千葉港港湾計画 軽易な変更 説明資料

港湾計画の変更内容

【千葉中央地区】

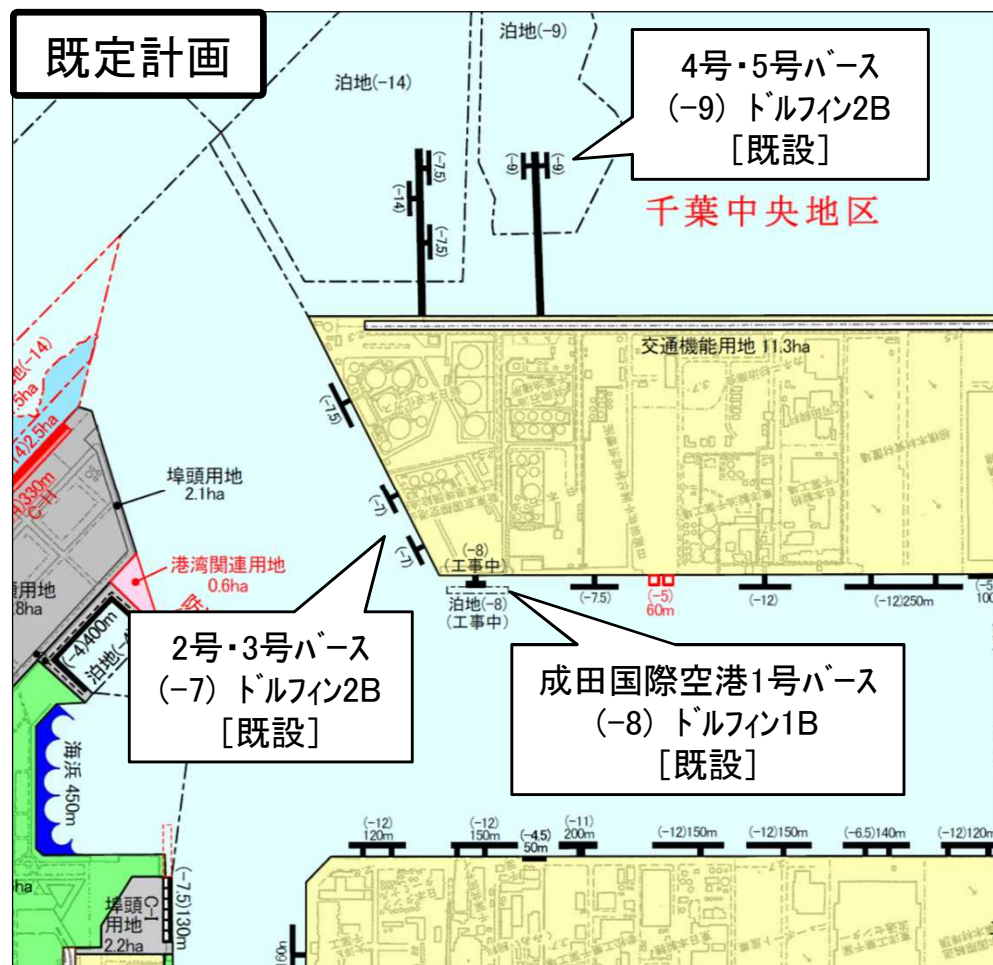
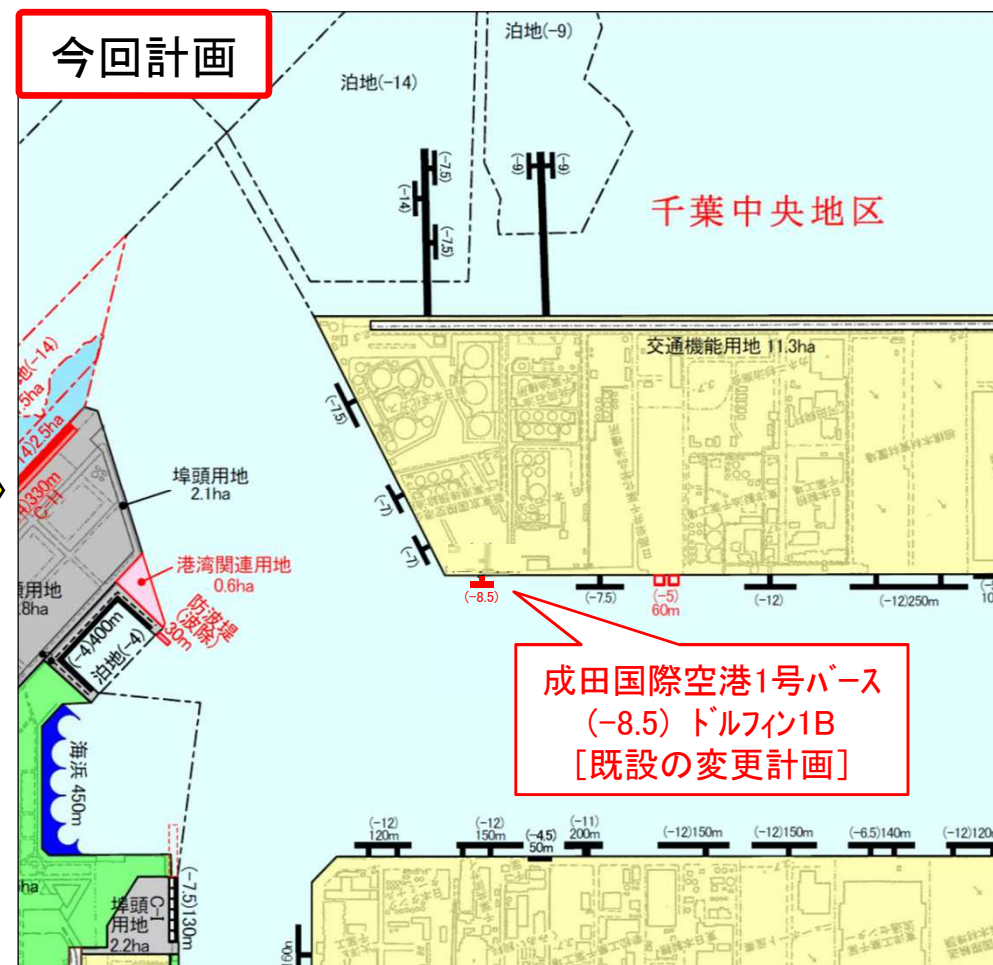
○ 立地企業の要請に対処するため、千葉中央地区において危険物取扱施設計画の変更をする。

○対象船舶

(船種)	(船長)	(喫水)	(トン数)
タンカー	110m	6.98m	6,000 DWT級

○必要水深

$6.98 \times 1.1 = 7.7\text{m} \Rightarrow$ 計画水深 8.0m

○対象船舶

(船種)	(船長)	(喫水)	(トン数)
タンカー	110m	7.38m	6,000 DWT級

○必要水深

$7.38 \times 1.1 = 8.1\text{m} \Rightarrow$ 計画水深 8.5m

水深 8. 5m ドルフィン1バース(専用) <既設の変更計画>

水深 8. 0m ドルフィン1バース(専用)
